ASOCIACE SDRUŽENÍ PRO OCHRANU A ROZVOJ KULTURNÍHO DĚDICTVÍ ČR The Association for the Conservation and Development of the Cultural Heritage in the Czech Republic

PENÍZE A MOC PŘEBIJÍ KAŽDÝ ODBORNÝ ARGUMENT ANEB ZCESTNÁ ARGUMENTACE MAGISTRÁTU HL. M. PRAHY OHLEDNĚ MARŠMELOUNU

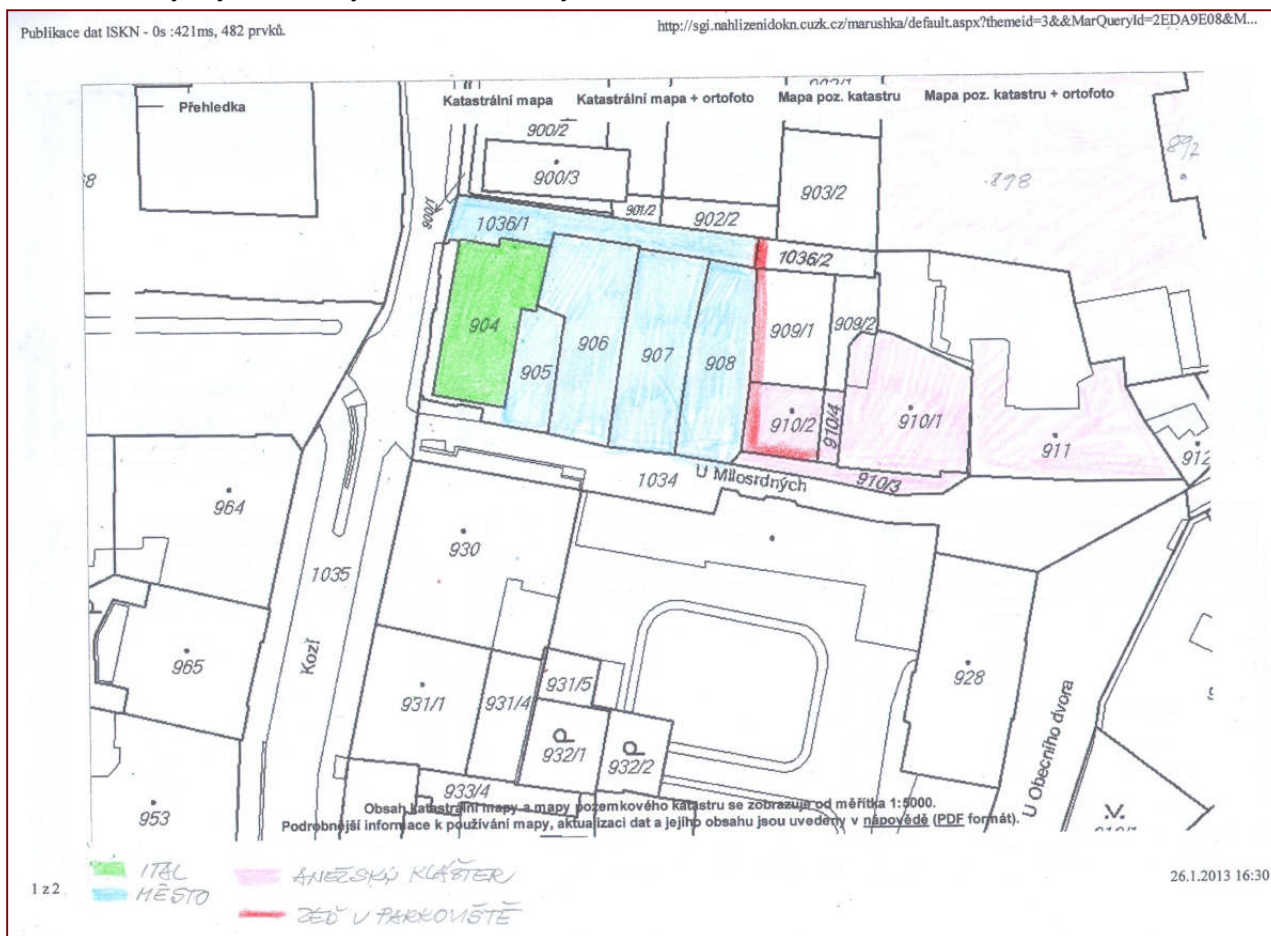
Dnešní podoba návrhu, kterému dal magistrát hl. města Prahy – odbor památkové péče – zelenou v prosinci 2016, se od původní představy památkového ústavu výrazně liší. Na vizualizaci z dokumentace k územnímu řízení vidíme na podstatně větším půdorysu 20x49,8 m místo sedlové střechy s bobrovkami plochou střechu krytou plastovou fólií, na fasádě rozhodně žádná římsa není.

Vidíte tady hřeben střechy?

Vidíte na této fasádě korunní římsu?
